改善箇所説明図

ジープ・ラングラー (E-TJ40H, E-TJ40S)

ジープ・グランドチェロキー (E-ZG40)

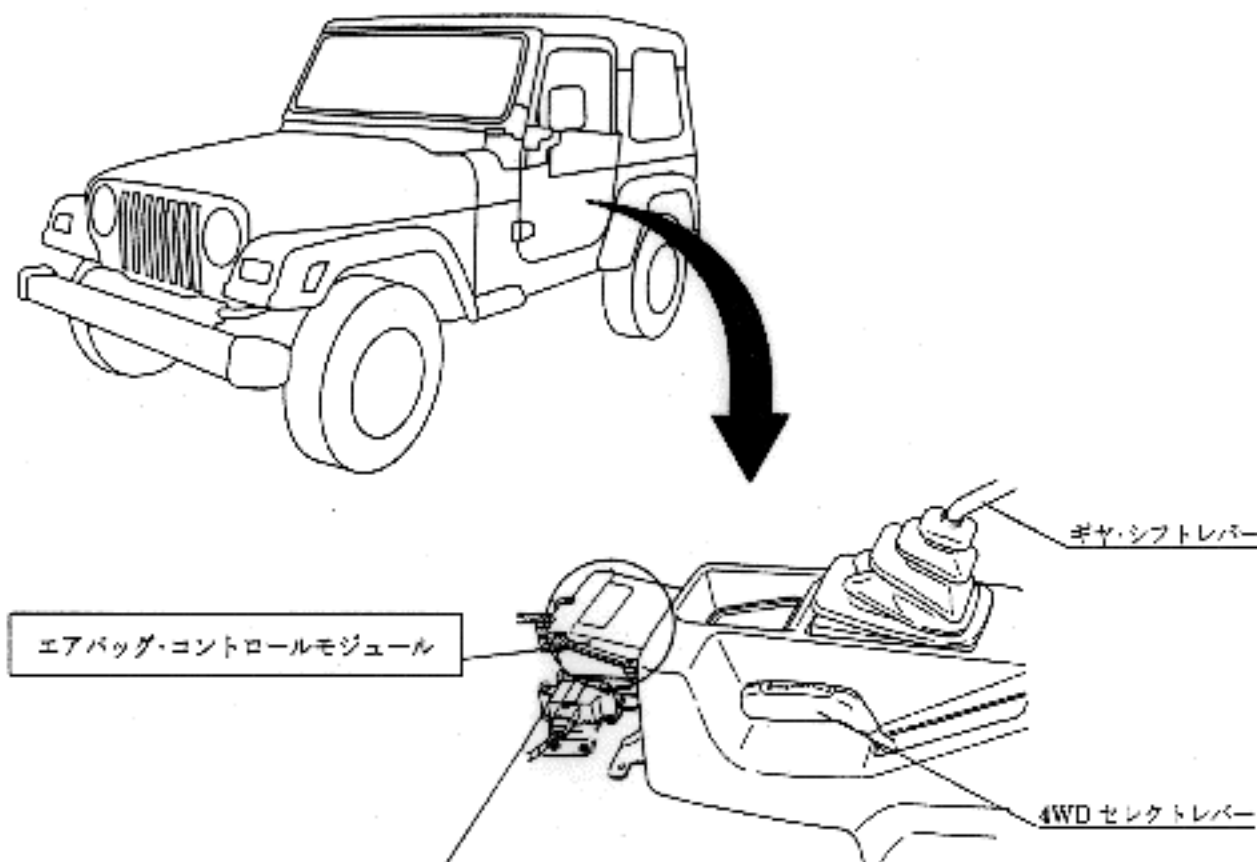
不具合発生箇所

エアバッグ・コントロールモジュールの内部回路に不適切なものがあるため、イグニッションスイッチを操作した際において、エアバッグが開くおそれがある。

全車両、当該コントロールモジュールを対策品と交換する。なお、対策品は本体に貼付されている部品番号で識別できる。

識別：対策品の部品番号
P56010105AB

識別：対策品の部品番号
P56007706AB
